Modulo per la presentazione delle osservazioni per i piani/programmi/progetti sottoposti a procedimenti di valutazione ambientale di competenza statale

Progetto di potenziamento dell'impianto eolico di Andretta -Bisaccia (AV). Smantellamento 47 aerogeneratori esistenti e realizzazione di 14 nuovi aereogeneratori, per una potenza complessiva di 63 MW.

Codice procedura: 4828; Proponente: ERG Wind 4 S.r.l.

Risposta alle controdeduzioni di una proposta repowering sui parchi WinBis e CerBis

Figura 11 – Impatto dovuto al proposto impianto del proponente. Da qui si vede che l'ombreggiamento intermittente della parte nord del parco proposto pone la gran parte dei ricettori a rischio di un impatto superiore alle 50 ore all'anno e in alcuni casi fino a 200 ore all'anno.

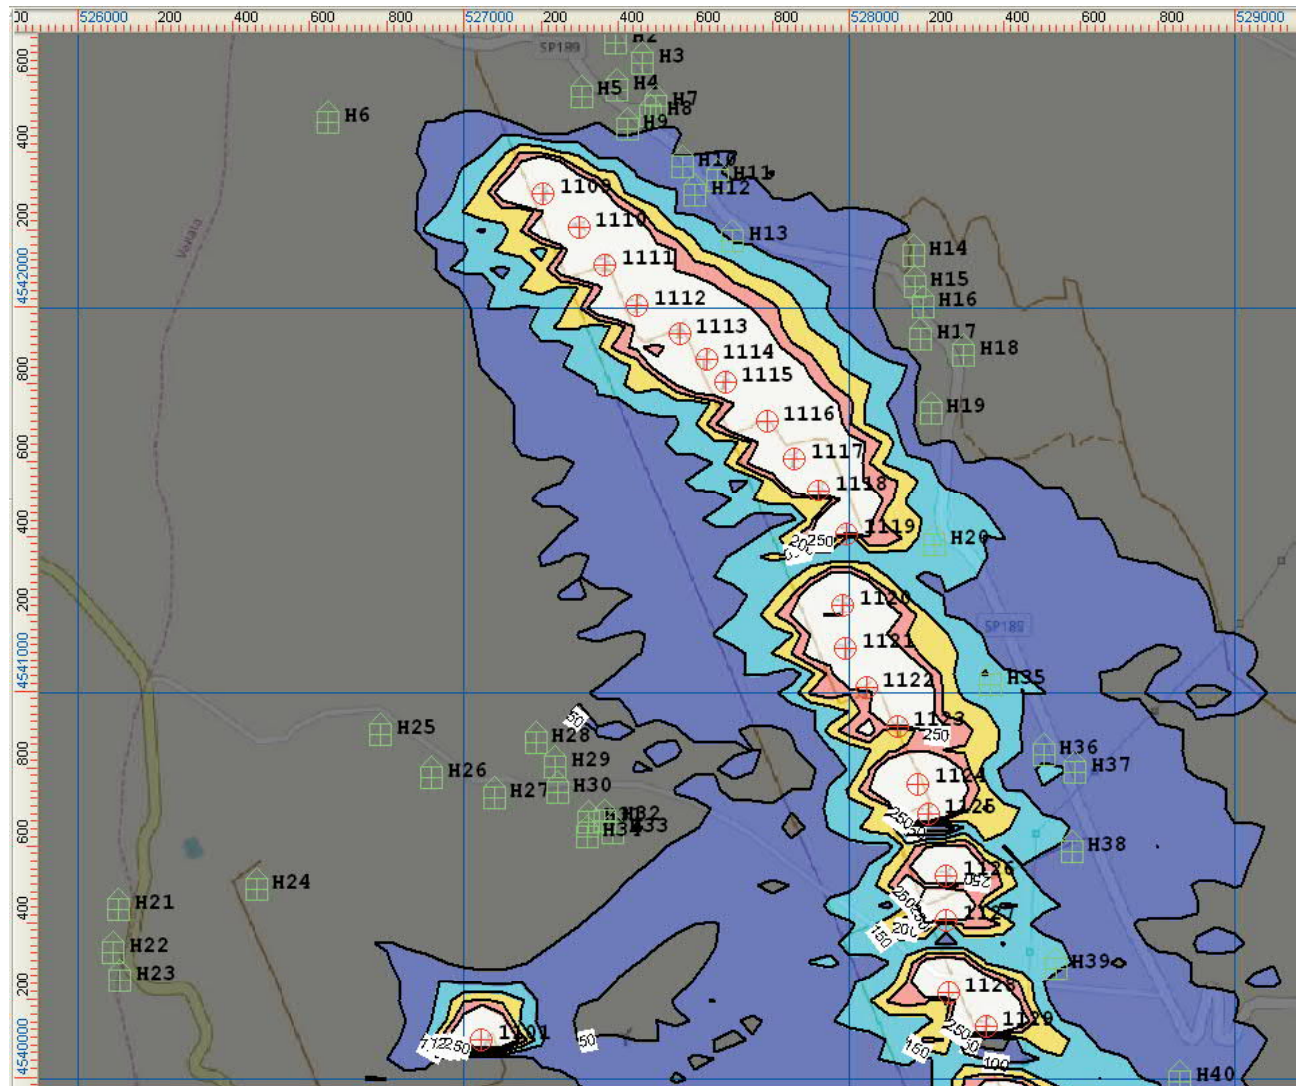
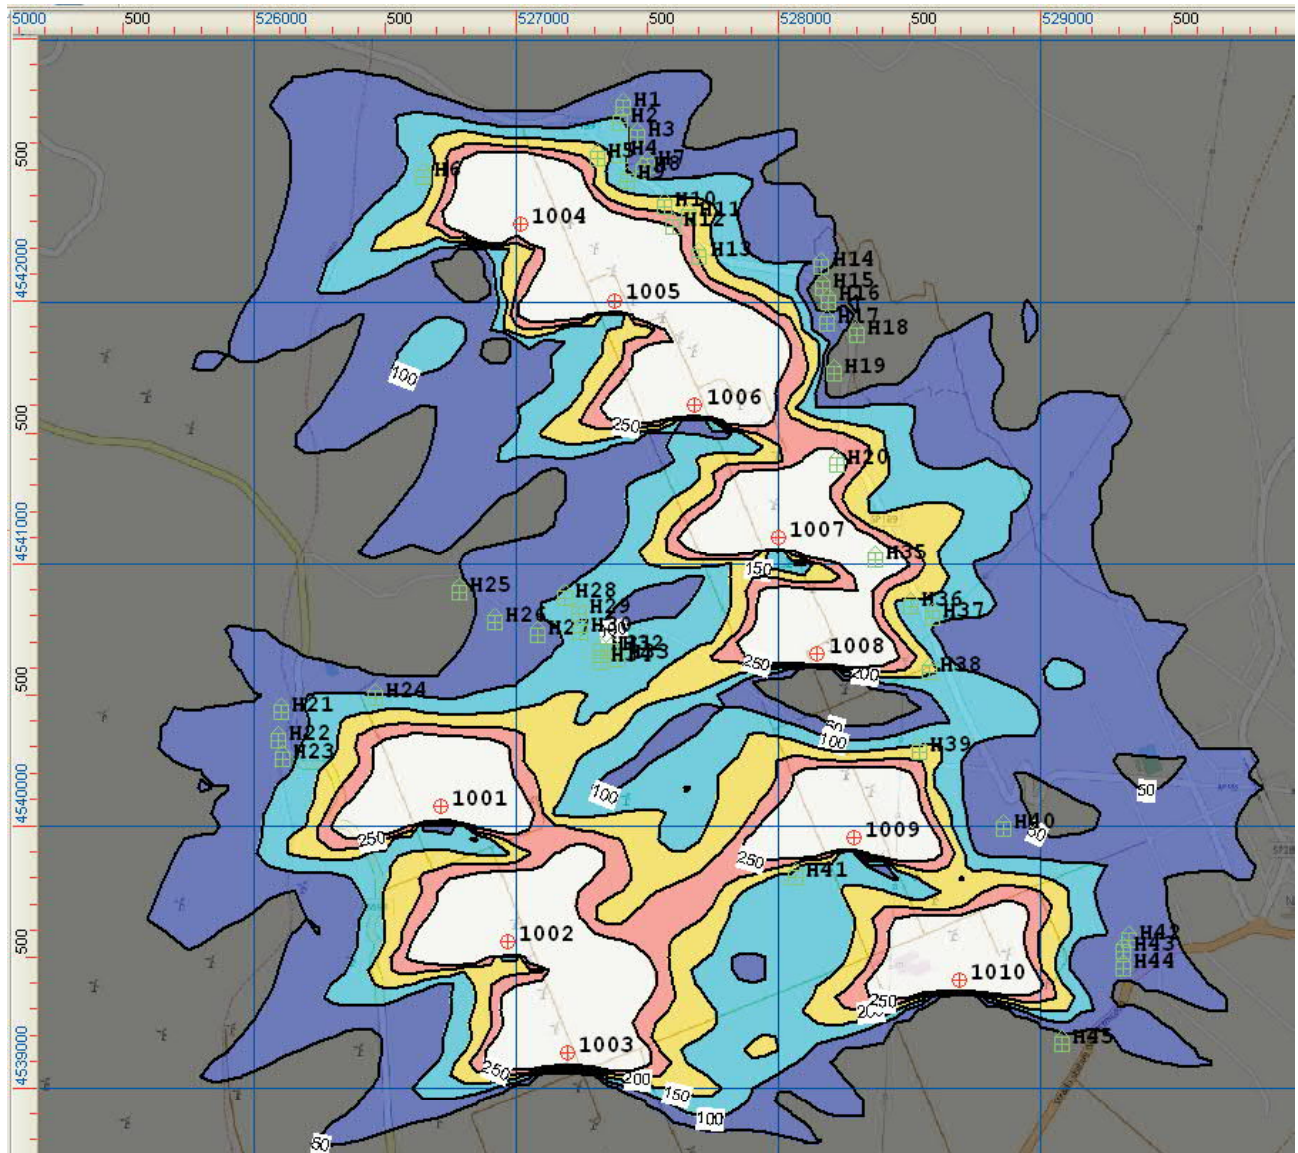
Nelle figure seguenti abbiamo calcolato quale sia l'ombra massima astronomica del progetto. Si passa dal progetto attuale in Figura 10 nel quale l'ombreggiamento intermittente è un fenomeno che interessa per meno di 50 ore la gran parte dei recettori della zona ad un progetto in Figura 11 che aumenta drasticamente fino a quadruplicare l'impatto come ad esempio nel ricettore R12 (passa da circa 15 ore/anno a 212 ore/anno).

Figura 12 – Impatto su Bisaccia nuova dell’ombra intermittente. Tra le zone colpite oltre 30 ore/anno (blu) una parte visibilmente urbanizzata

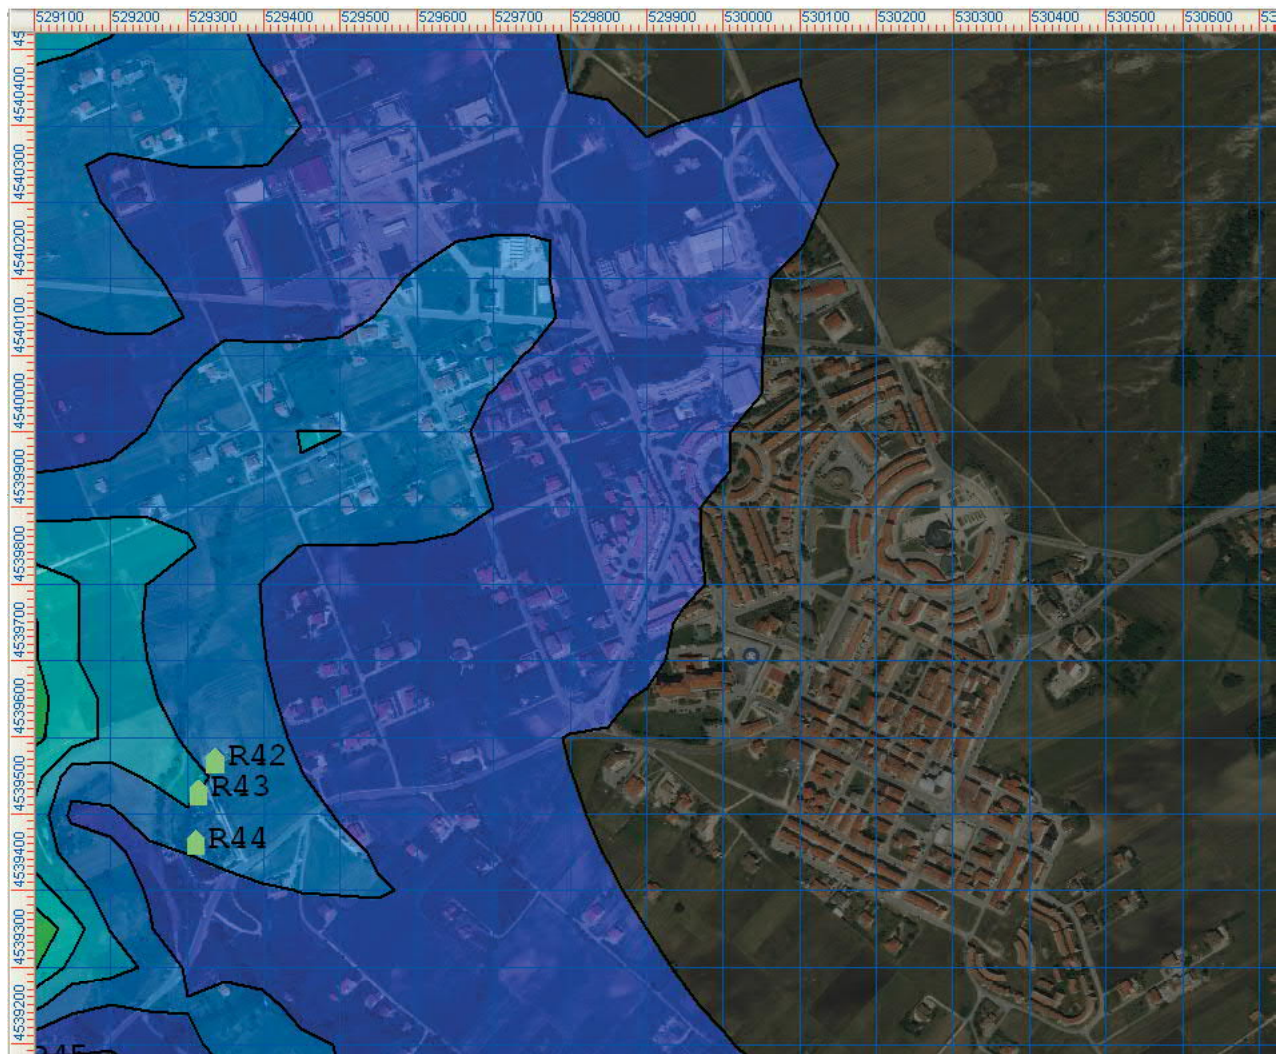
L'impatto dell'ombreggiamento intermittente investe anche recettori che non sono stati elencati dal proponente e in particolare aree densamente abitate di Bisaccia con valori nettamente superiori alle livelli massimi utilizzati internazionalmente (vedi Figura 12).

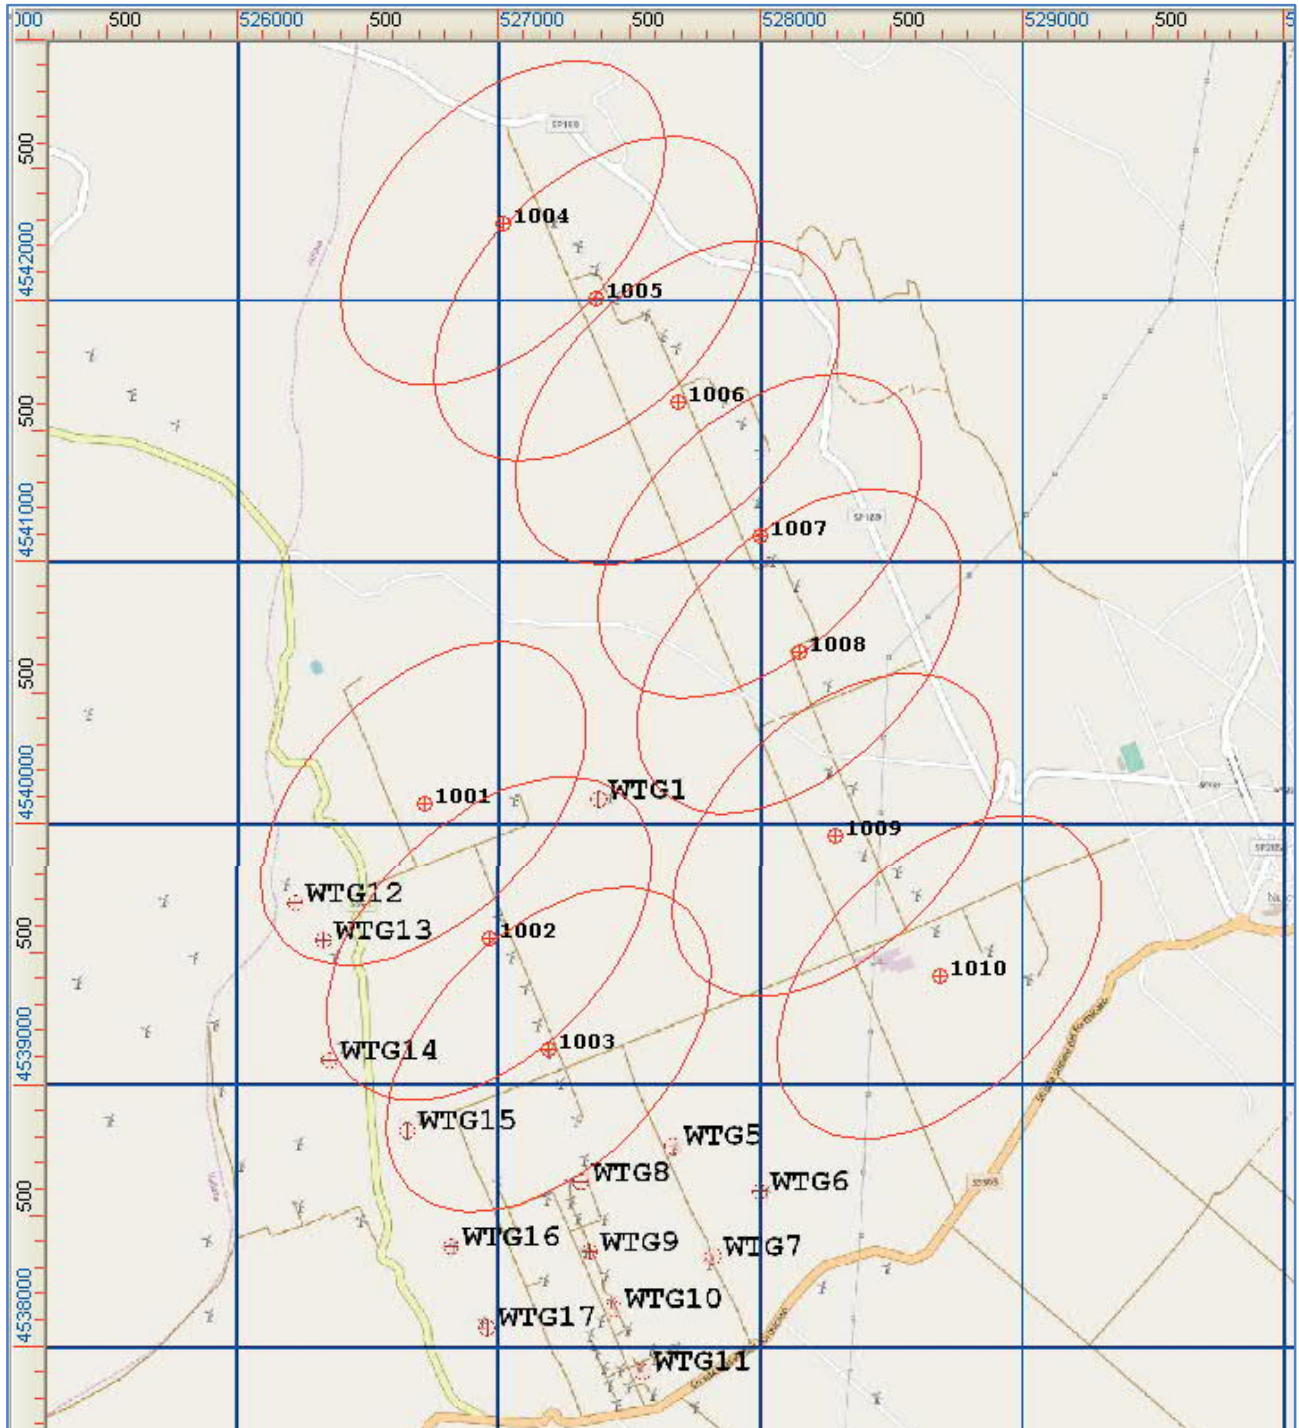
Come si vede dalle immagini le macchine R-BS01, R-BS02, R-BS03, e R-AD01 (1001, 1002, 1003, 1014 nelle immagini) del proponente non soddisfano il requisito minimo della distanza di 5 diametri sulla direzione

prevalente del vento e di 3 diametri sulla direzione perpendicolare a quella prevalente del vento dagli aerogeneratori Winbis.
